Von: Agrar GmbH Bliesdorf <agr-ar-gmbh-bliesdorf@gmx.de>
Gesendet: Freitag, 25. September 2026 09:39
An: Anette Baranski
Betreff: Fwd: Übergabepunkt Wohngebieterschließung "vorhabenbezogener B-Plan Wohngebiet 1 Bliesdorf"
Anlagen: Druckleitungsendschacht-ROMOLD.pdf

Betreff:Übergabepunkt Wohngebieterschließung "vorhabenbezogener B-Plan Wohngebiet 1 Bliesdorf"

Änderung Lage Druckentspannungsschacht u. Anbindung an Bestand wg. Lage Medien		01	23.09.2026	R. Wahlisch	
Art der Änderung		Nr.	Datum	Name	Unterschrift
Auftragnehmer:  Wahlisch & Hofmann Planungs- u. Ingenieurgesellschaft für Straßen- u. Tiefbau mbH Köpenicker Allee 82 15366 Hoppegarten Tel.: 030 / 56 70 14 58 e-mail: info@wvhbau.de		bearbeitet 27.07.2026		Name R. Wahlisch	Unterschrift
		gezeichnet 27.07.2026		F. Hofmann	
		geprüft			
Grundplan hergestellt: ÖbVt. Frank Diering (Frankfurt/ Oder), 10/2025					
Höhenbezug: DHN 2016					
Lagebezug: ETRS 89					
Auftraggeber: AGRAR GmbH Bliesdorf Am alten Kanal 2 16269 Bliesdorf Tel. 03 34 56 / 31 73		Ausführungsplanung			
		Unterlage / Blatt-Nr.: 5 / 1 von 1			
		Lageplan Detail Querung Bliesdorfer Straße SW			
		Maßstab : 1 : 250			
		Blattformat : 420 x 297			
Vorhabenbezogene

Detail 1, M 1 : 25

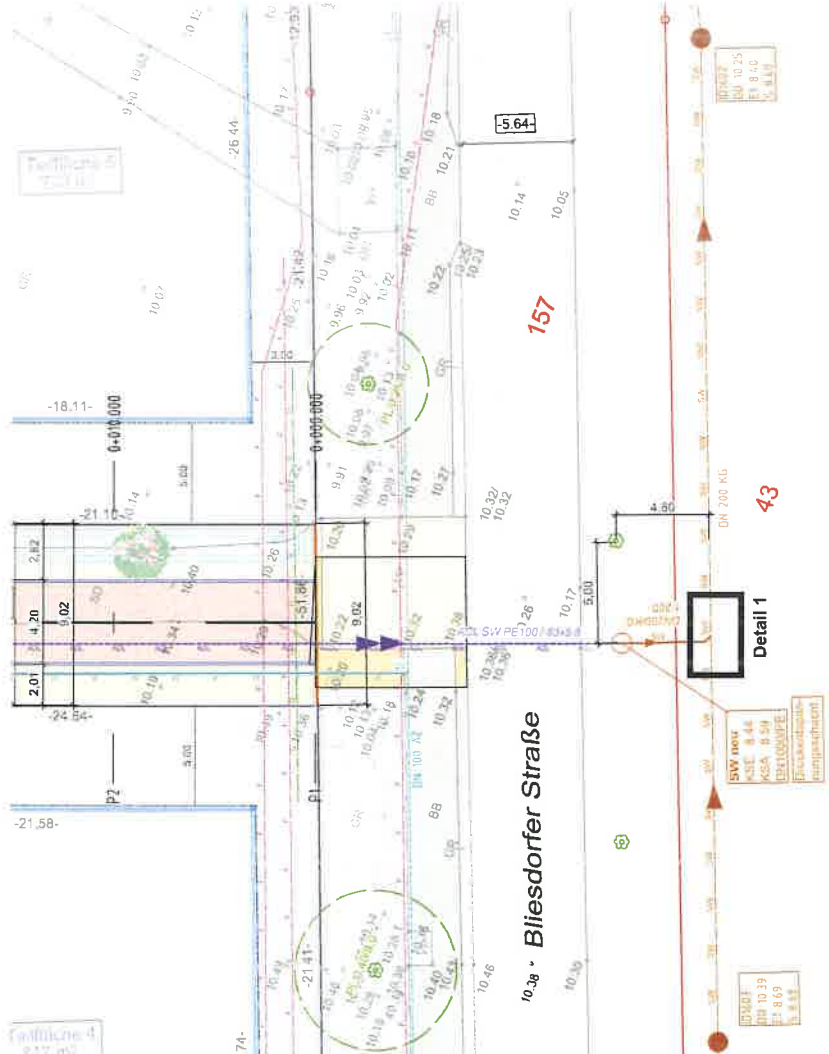
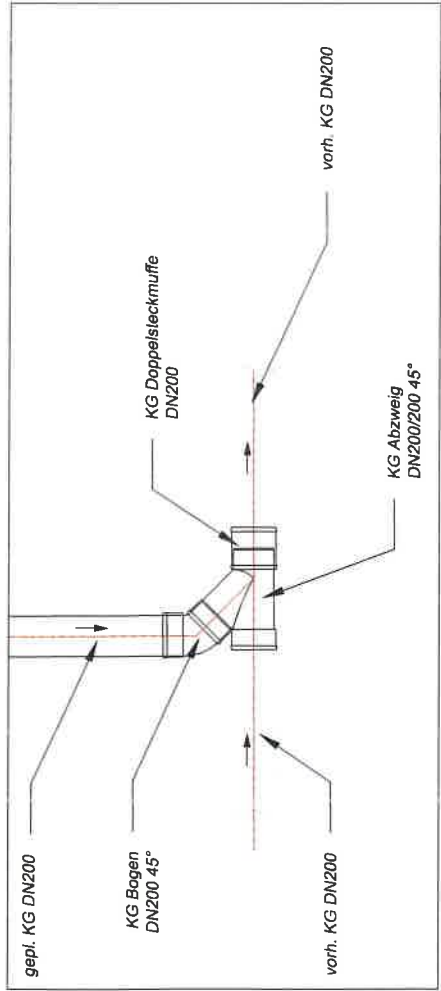
hiermit bestätigen wir den in der Planzeichnung dargestellten Übergabepunkt der SW-Leitung des B-Plan-Gebietes Wohngebiet 1 Bliesdorf an das Bestandsnetz des Trink- und Abwasserverbandes Oderbruch-Barnim im Bereich der Haltungslänge zwischen SW-Kontrollschacht ID 1602 und ID 1603.

Die vorhandene SW-Leitung ist durch Suchschachtung zu ermitteln, lage- und höhenmäßig einzumessen und auf die anzubindende SW-Leitung (Querung Bliesdorfer Straße/Dornbuschstraße) zu übertragen. Die Anbindung erfolgt mittels Druckleitungsendschacht vor dem Sammler (Bestand).

Ich bitte Sie, Ihrerseits den Winkel des Zulaufes zu prüfen, so dass der Auslauf des Druckleitungsendschachtes in Fließrichtung an den herzustellenden Abzweig angeschlossen werden kann.

Ich bitte um Übergabe einer Detaildarstellung der geplanten Ausführung der Anbindung (möglichst bis zum 24.09.2026).
